Mémoire en réponse à l'avis de la Mission Régionale d'Autorité environnementale d'Ile-de-France en date du 26 aout 2021 sur l'étude d'impact environnementale du projet de création de la Zone d'Aménagement Concerté (ZAC) relatif à l'opération de renouvellement urbain du quartier « Fabien »

Création de la ZAC Fabien – juin 2021

Commune de Bonneuil-sur-Marne

GroupeValophis

Croquis des contraintes existantes sur le quartier « Fabien »

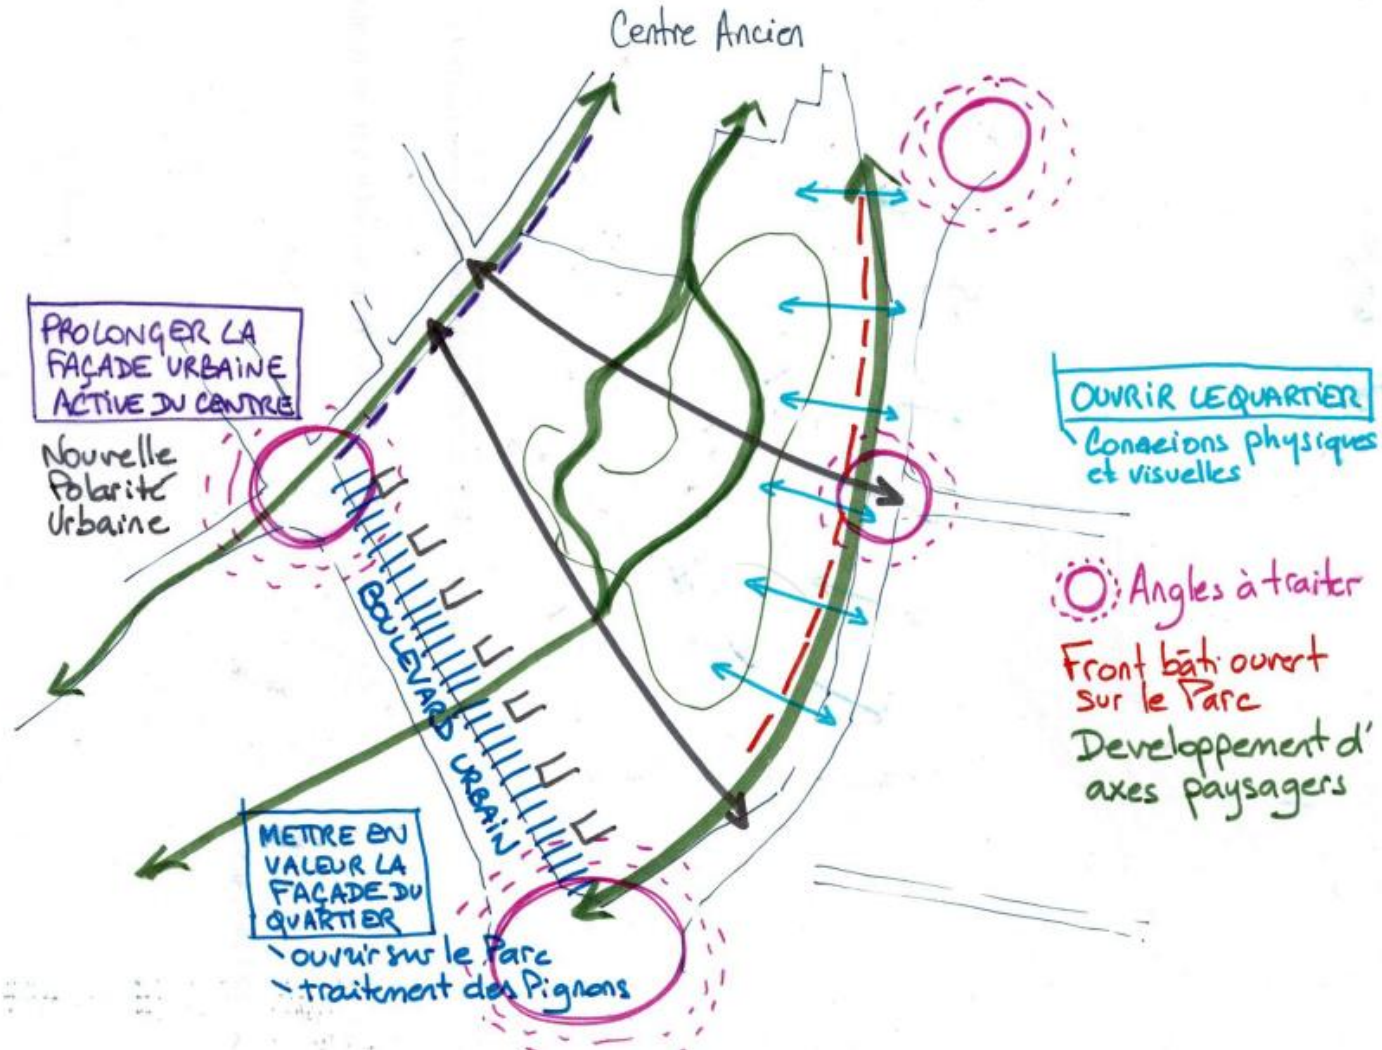
Recommandation n°1 - La MRAe recommande de compléter l'étude d'impact, pour la bonne information du public, par des plans plus lisibles et plus détaillés (notamment grâce à des comparaisons avant/après) et de préciser pour la phase chantier les résultats attendus de la mise en œuvre des chartes envisagées pour éviter, prévenir, réduire ou compenser les incidences sur la santé humaine et sur l'environnement.

Par ailleurs et comme le recommande la MRAe, **des illustrations des contraintes existantes et des enjeux urbains de l'opération (avant), ainsi que des principes urbains futurs recherchés par le projet (après)** sont présentés ci-dessous et dans les pages suivantes.

Schéma de la nouvelle centralité recherchée par l'opération

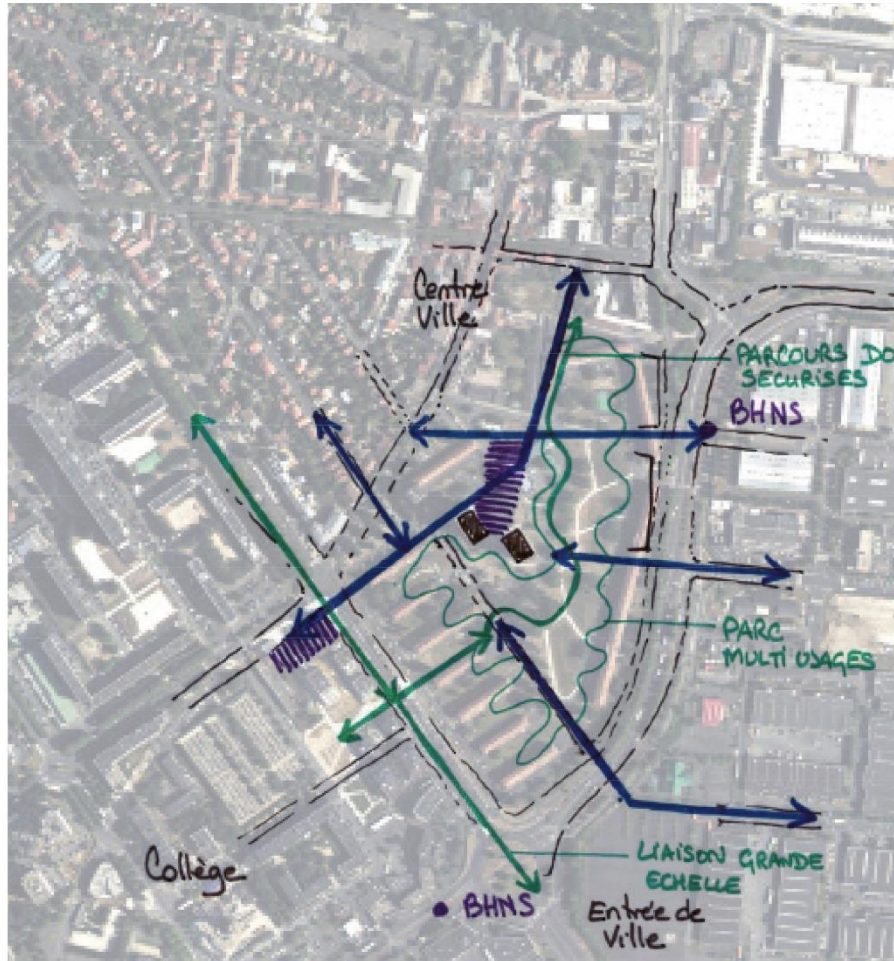
Recommandation n°1 - La MRAe recommande de compléter l'étude d'impact, pour la bonne information du public, par des plans plus lisibles et plus détaillés (notamment grâce à des comparaisons avant/après) et de préciser pour la phase chantier les résultats attendus de la mise en œuvre des chartes envisagées pour éviter, prévenir, réduire ou compenser les incidences sur la santé humaine et sur l'environnement.

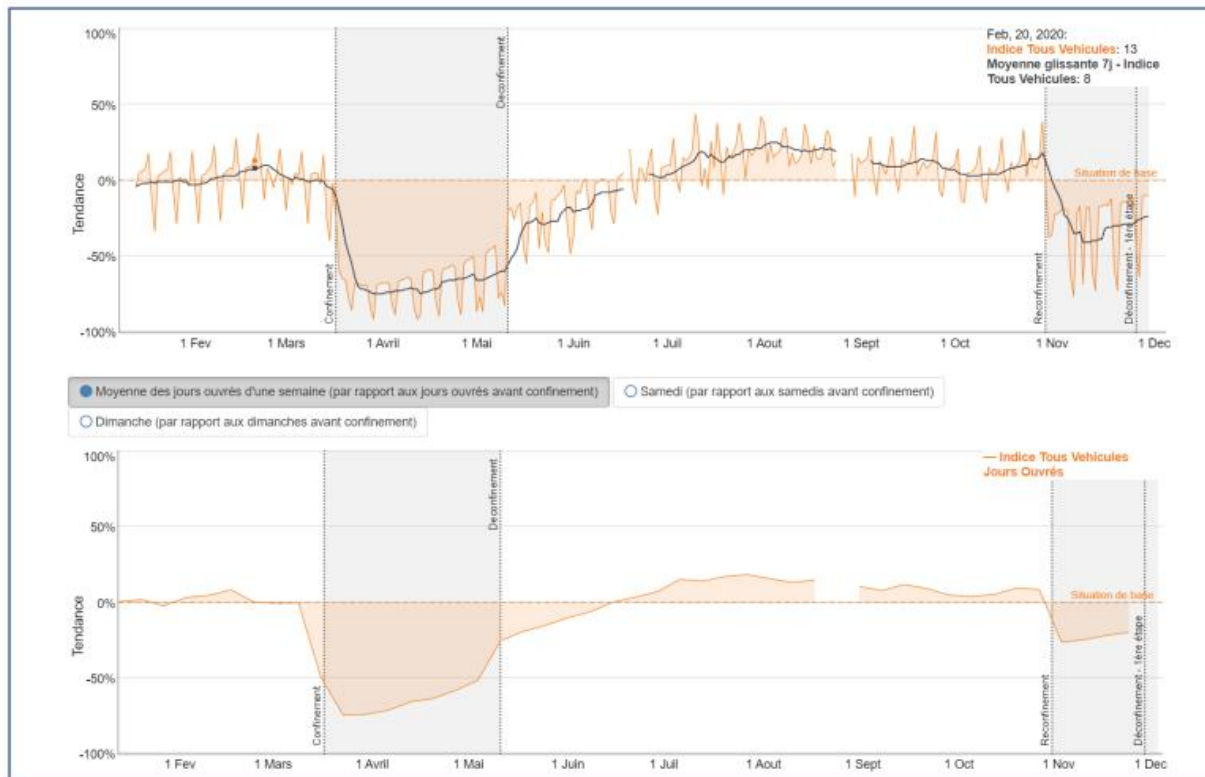
Recommandation n°2 - La MRAe recommande de mieux justifier les choix programmatiques retenus, notamment le volume des démolitions et l'offre de stationnement, au regard de leurs incidences environnementales.

Ces démarches se sont concrétisées par la finalisation des études avec un passage en synthèse d'instruction ANRU en 2019.

Face à l'incapacité de réhabiliter ce quartier de manière satisfaisante sans démolition, les choix programmatiques retenus ainsi que l'offre de stationnement visent à répondre aux besoins des habitants actuels et futurs :

Bilan carbone global avant / après (source : Alterea Ingénierie)

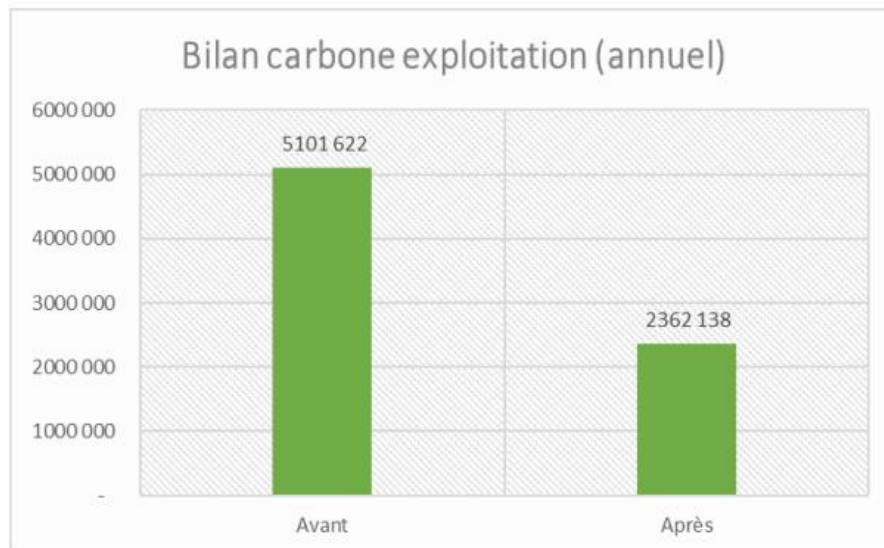
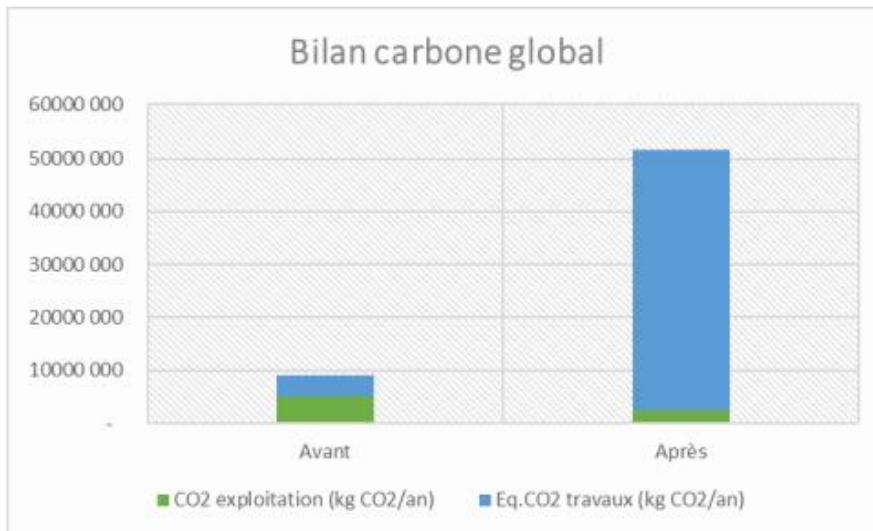
Recommandation n°14 - La MRAe recommande de présenter : un bilan global des consommations du secteur de projet avant et après la réalisation de l'opération en précisant les volumes par types d'énergie / le bilan carbone global de l'opération.

Ainsi et bien que le bilan soit favorable sur la partie exploitation, **le bilan global est moins positif.**
